「東日本大地震時女川原発のMP の線量急上昇他に係る質問書」東北電力口頭回答の要点まとめ

質問書提出2024年10月5日 口頭回答同年11月18日 東北電力本店にて

「東日本大地震時女川原発のMP の線量急上昇他に係る質問書」岩手県三市民団体提出Q&A&C

質問に対する東北電力の（口頭文字起こし）回答とコメント、後半は質疑応答（議事録）

緊急情報東北電力平成23年3月13日の添付資料より

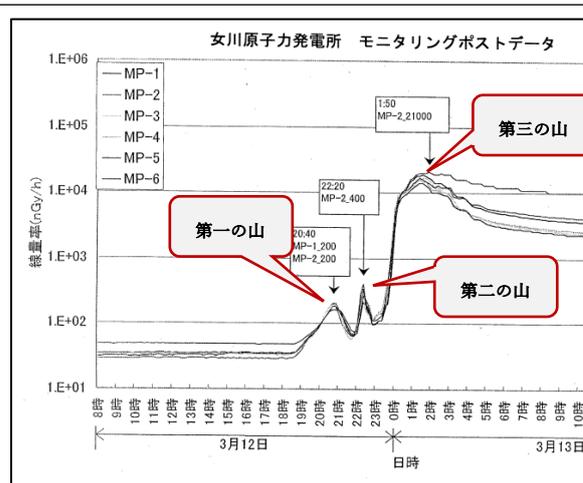
問1 2011年3月11日14時46分に発生した地震により女川原発全号機において原子炉が自動停止し、1号機は12日0時58分、2号機は11日14時49分、3号機は12日1時17分に冷温停止したことを貴社は確認していました。しかし、11日1号機では地震時の振動によるタービン建屋地下階の高圧電源盤エリアでアーク放電火災が15時頃発生し23時鎮火したこと、2号機では原子炉補機冷却水系ポンプ等の故障、3号機ではブローアウトパネルが外れたとありまし

た。その他大地震と津波などによりモニタリング機器等も故障し外部は道路が寸断され当時は大混乱状態のさ中だったはず。12日から13日にかけて敷地内MP-1～6の放射線量率が急上昇し13日23時50分において、各MPの値は1900～8200 nGy/hと平常値約50 nGy/hの約38～164倍を示していました。また排気筒モニターの指示値が異常上昇したこと等を検証せず「モニタリングポストの一時的な指示値の上昇は、女川原子力発電所からの放射性物質等の放出によるものではありません。」と、原因について検討中という段階において根拠曖昧のままこのような断言がなぜなされたのでしょうか。

Iの問2 排気筒モニターの指示値が上昇したと記載されていますが、添付資料にそのグラフを示さなかったのはなぜですか。

質3 前頁のモニタリングポストデータのグラフでは3月12日23時頃からの急上昇した“第三の山”の前に2つの山が現れていました。第一の山：20時40分のMP-1,2(最高値200nGy/h)、第二の山：22時20分MP-2(最高値400nGy/h) これら山の原因確認はされていたのですか、お知らせください、調べていなかった場合はその理由をお知らせください。

まず問1のご回答ですけれども、これから申し上げる理由によりまして、モニタリングポストの一時的な指示値の上昇は女川原子力発電所からの放射性物質などの放出によるものではなく、東京電力福島第一原子力発電所の影響というふうに考えております。理由ですけれども、まず1つ目、女川原子力発電所1号機は2011年3月12日0時58分、2号機は3月11日14時46分、3号機は3月12日1時17分にそれぞれ冷温停止となっております。またその後は3機とも特にプラント操作等は行っておらず、排気筒放射線モニター指示値以外のパラメーターにも変動はなく安定した状態でありました。2つ目、原子力災害対策特別措置法第10条の通報基準値はモニタリングポストに於いて、5マイクロシーベルト毎時が観測された場合があります。この値は排気筒放射線モニター指示値に換算しますと1650cps カウント毎秒に相当します。

しかし今回は、今回っていうのは2011年ですね、モニタリングポスト指示値は最大で21マイクロシーベルトであるのに対して、排気筒放射線モニターの指示値は44から47のcpsであり通時より高いものの、十分に低い値となっております。3つ目、女川原子力発電所の影響である場合は、排気筒モニターの指示値が上昇した後にモニタリングポストの指示値が上昇することになりますが、今回はモニタリングポストの指示値上昇開始が3月12日の23時頃であるのに対して、排気筒放射線モニターの指示値上昇開始は3月13日の0時ごろと言うふうになっております。こちらが問1の回答でございます。

回答Iの問2：問2の回答でございます。グラフを示さなかったのはなぜですかという問いですがこちらは当時のことで詳細は分かりませんが、公表に際して不要と判断したものと考えております。ただあくまで弊社といたしましては東京電力福島第一原子力事故の影響と考えております。

回答Iの問3：1の問3ですね、3つの山についてですけれども、こちらもあの先ほど申し上げた通り女川原子力発電所は1号機 2号機 3号機とも冷温停止しており、女川原子力発電所からの放出ではないことから東京電力福島第一原子力発電所の影響と考えております。

図2 モニタリングポストによる線量率推移

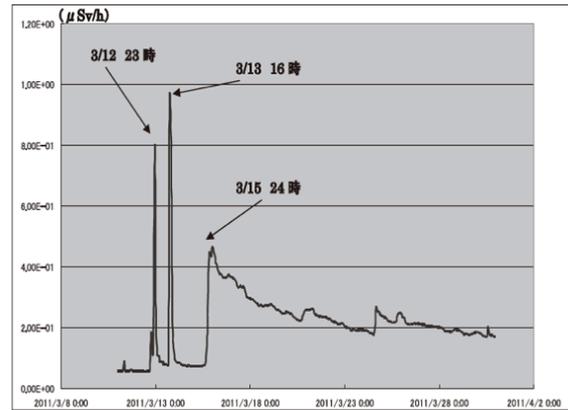
問4 第三の山：13日1時50分（最高値21000nSv/h）においてMP-2が特に大きな値を示した理由は当時検討されたのですか。また第一や第二の山のようなピークがはっきりした山にならず、放射性プルーム（以下“プルーム”）が去り雨量が零なのに全MPの線量率が急減せず、何日も下がらなかったのはなぜですか。

<参考>右図は東北大病院で2011年3月12日～3月30日頃まで測定された空間線量率のグラフです。3月12日、13日の山は鋭いピークを形成しています。

3月15日の山の形がすぐに減衰しないのはこの日降雨がありプルームの放射能が降下し地面等に付着したためです。

回答Iの問4：問1の4のご回答ですが、モニタリングポストMPの2番の指示値が大きな理由と言うことでございますが、こちらはモニタリングポストは自然放射線を含めた放射線の総量を計測しているものであり、各モニタリングポストの値は測定した場所の諸条件が関係することからMPの2番の値が高い理由は一概には言えないと言うことです。で全モニタリングポストの線量率が下がらない理由といたしましては、先程来申し上げております通り福島第一原子力発電所の影響と考えております。女川原子力発電所では1号機から3号機まで全3機が冷温停止で安定した状態でありまして、女川原子力発電所からの放射放射性物質の放出はありません。

79 ページ 図-5

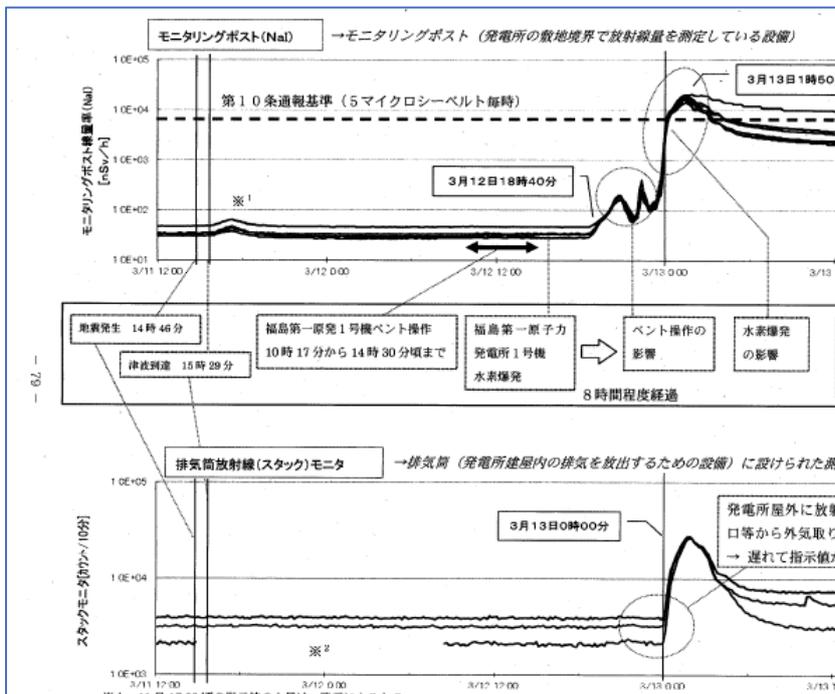
質1 図-5の上図と下図を比較し上昇開始時間が「上図 MP の指示値の上昇開始時間が、排気筒放射線モニタの指示値の上昇開始時間よりも前であることがわかった。これにより福島第一原発から発生した放射性プルームが最初に屋外の MP で検出され後、建屋内給気口から取り込まれて検出されたものだ」としています。では上図の左円内の第一と第二の山が下図の排気筒モニターに反映されていないのはおかしいのではないのでしょうか。なぜ反映されていないのですか。第一と第二の山が反映されていないのならば、第三の山も反映されないのではないのでしょうかそうすると、排気筒の上昇した山は女川原発の原子炉建屋かタービン建屋もしくは格納容器、圧力容器やタービン、復水器等から事故により発生したものと考えられるのではないのでしょうか。

こちらの質問1に対する回答でございますが、繰り返しになりますけれども女川原子力発電所1号機は2011年の3月12日の0時58分、2号機は3月11日の14時46分、3号機は3月12日の1時17分にそれぞれ冷温停止をいたしております。でモニタリングポスト等の数値は東京電力福島原子力発電所の影響によるものと考えており、放射性物質の飛散については風向きや風速、地形や時間によっても異なることから一概には言えないものというふうに考えております。

図 A II の質 4 の添付資料の 1

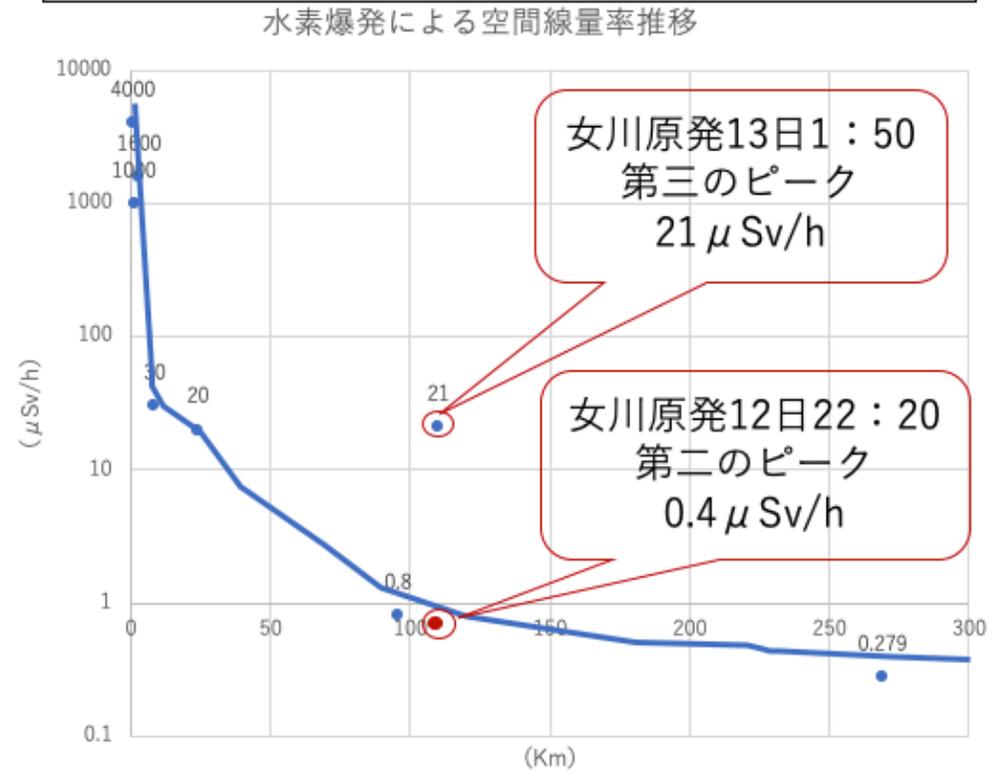
質4 79頁図-5の上図円内の第一と第二の山はベント操作の影響と記載されていますが、そうすると福一1号機周辺でもそのような山がみられたと想定されます。福一敷地内MPの測定データが公開されており、3月12日10時30分頃福一原発正門で最高値385.5μSv/hのベントによると思われる1つの山がありました、これが約8時間かかり女川原発に到達した第一の山ではないのでしょうか。そして同日の15時30分頃福一正門付近で1号機水素爆発による最高値1015μSv/hの山が現れこのプルームが約7時間かかり女川原発MPに届き第二の山が現れたのではないのでしょうか。福一MP4付近で21時に407μSv/hの山がありますがこれは女川原発到達までの時間と希釈濃度の関係から女川の第三の山の原因からは外しました。

福一1号機の水素爆発当時北北西への風が吹いており風下4.1kmの双葉町新山MPで最高値約6000μSv/hを記録しております。仮にこのプルームが120km離れた女川で検出された場合どの程度の最高値を示すのでしょうか、水素爆発時風下の距離による減衰について各地のデータ（南相馬、東北大学病院、岩手県滝沢市ラジオメディカルセンター他）をグラフ化したところ女川原発MP第二の山の値400nGy/hがぴったり合いました。京大の瀬尾健氏のモデルとも一致するグラフが得られました。別紙添付資料の図Aと図Bを参照のこと第三の山の最高値は21000nGy/hでありこれを福一1号機の水素爆発を起因とするにはあまりに高すぎると思われます。12日21時南相馬MP（1号機から24km）で最高値20000nSv/hであり120km離れて、これよりも高い値は常識として考えられないのではないのでしょうか。女川原発MPの第三の山が水素爆発によるものだとする根拠を距離による線量率の減衰、ならびに風向風力の観点からお答えください。

東北電力の主張する女川原発MP
21 μ Sv/hの山の原因を福島原
発1号機水素爆発由来は疑問

回答Ⅱの質4：続いて質問2 の4 でございますが、こちらの回答といたしましては先ほども申し上げましたけれども、女川原子力発電所からの放射性物質の漏洩はございませんでした。途中の自治体等の測定値と比較して女川原子力発電所のモニタリングポストの値が高いのは福島第一原子力発電所からの放出の状況や測定した場所の条件等が関係することから一概には言えないものと考えております。

図 D IIIの質 1 の添付資料の 1

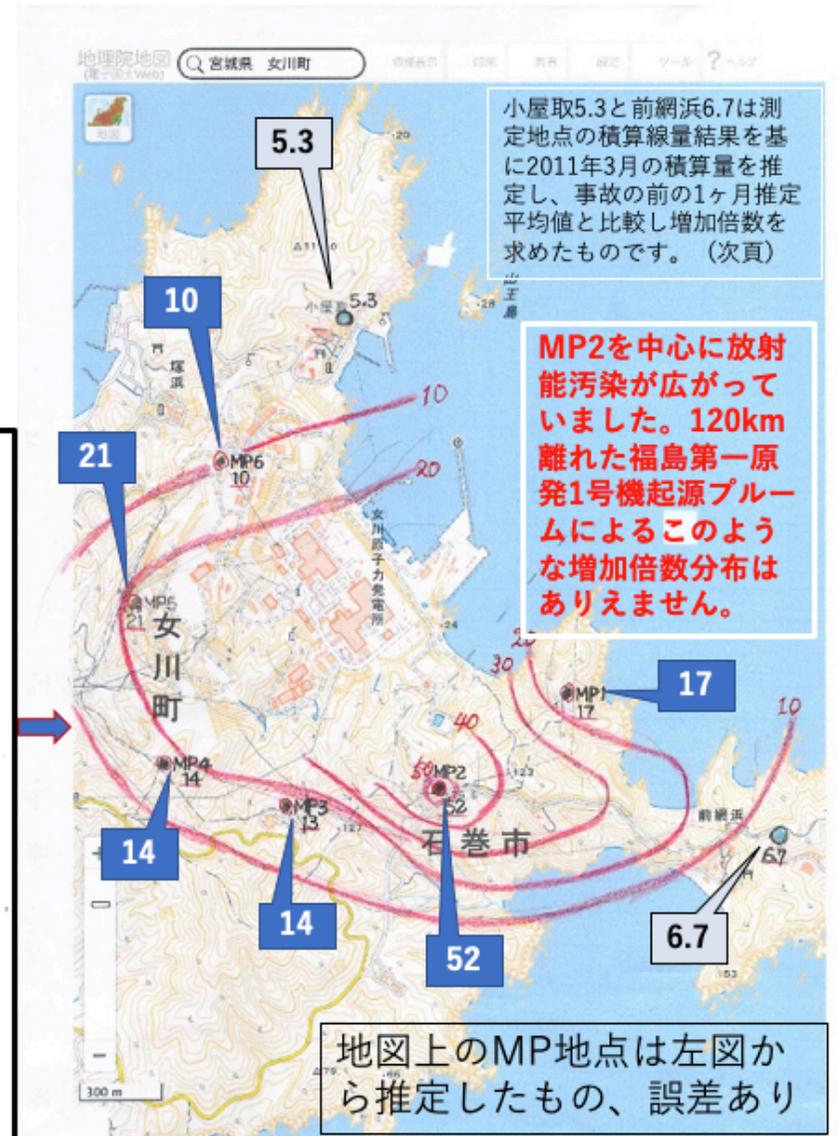
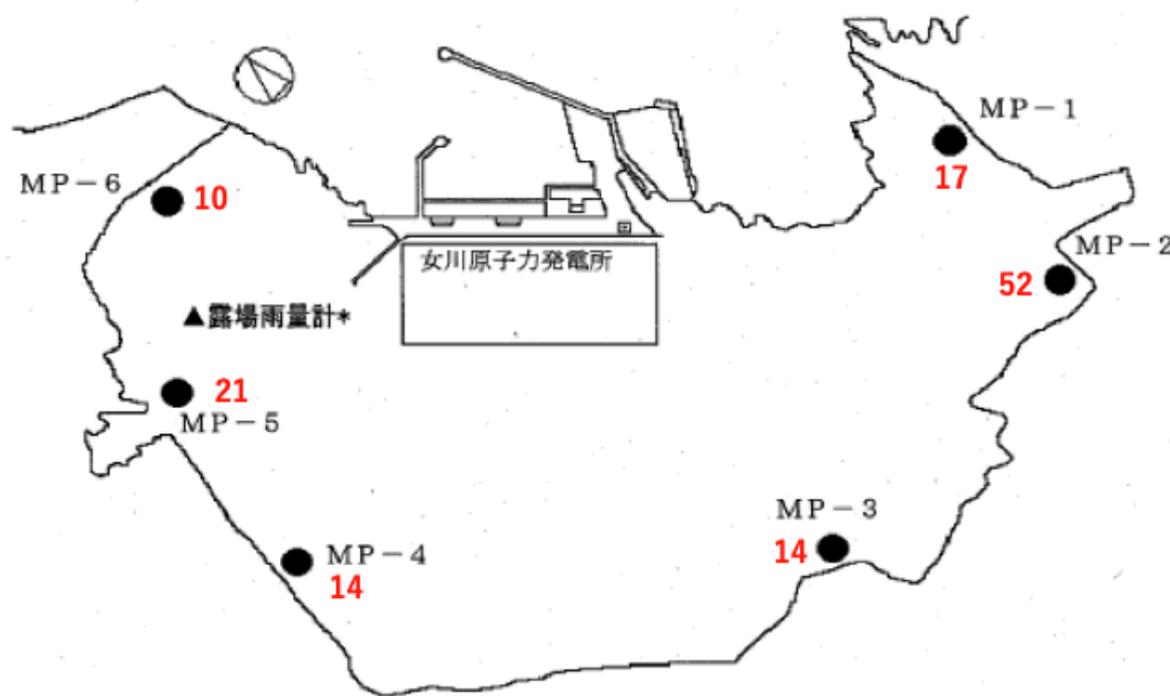
質1 貴社測定値2011年3月の放射線量とそれ以前の原発事故前の1ヶ月の平均値を比較（増加倍数）し図にまとめたところ、MP-2が52倍と突出して高く、ここを中心とする線量比増加倍数の分布になりました。MP-2付近の女川原発から放射性物質が放出されたのではないのでしょうか。どう判断されますか。（敷地外の測定点については3ヶ月の積算線量から3月の積算分をそれ以前の月平均を求め比較しました。計算は図Eに記載） 別紙添付図D、図E

Ⅲ番その他の質問1につきましてですが、こちらのご回答については、モニタリングポストは自然放射線を含めた放射線の総量を測定しているものであり、各モニタリングポストの値は測定した場所の諸条件が関係することから、モニタリングポストの2番の値が高い理由は一概には言えないと考えております。

図 E IIIの質 1 の添付資料の 2

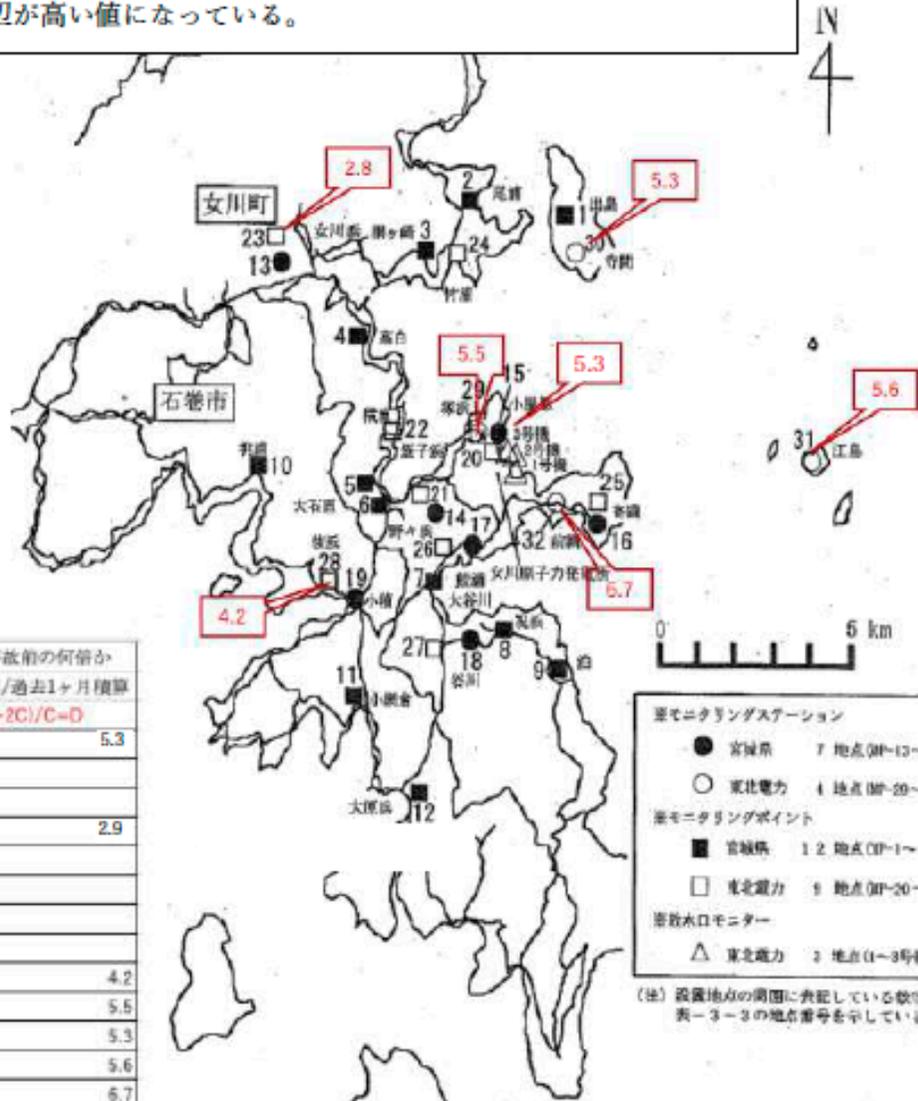
原発敷地外積算線量(3ヶ月)から事故前の1ヶ月平均積算量を求め、2011年3月の積算線量/過去の1ヶ月=増加倍数を求め図上に表示敷地周辺が高い値になっている。
